监 理 通 知 单

工程名称：先锋电器厂房屋顶 5.5MWp 分布式光伏发电项目

编号：ZHLJL-003

事由：12#屋顶基础排布相关事宜

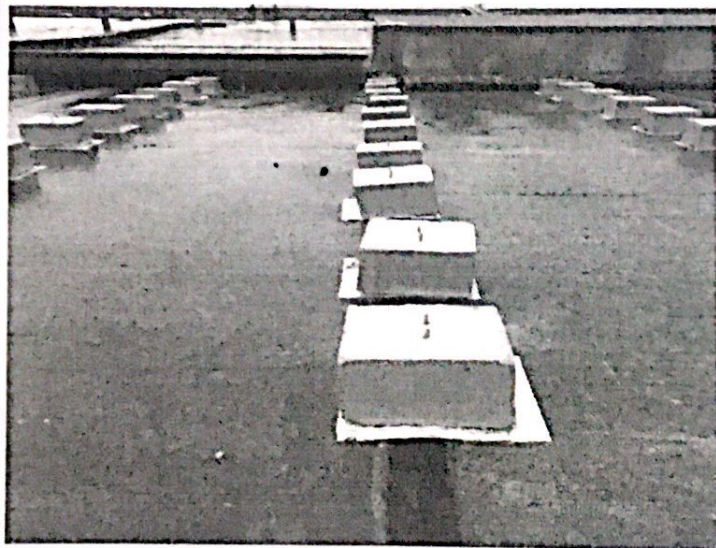
内容：你单位所承建的《先锋电器厂房屋顶 5.5MWp 分布式光伏发电项目》：今日我监理方现场巡视时发现，你单位正在施工的 12#屋顶，由于屋面存在防水设施，致使屋面光伏基础排布高低不平，会导致光伏支架无法正常安装（附图）

现要求你方尽快进行整改，整改完毕后复验合格，方可进行下一道工序
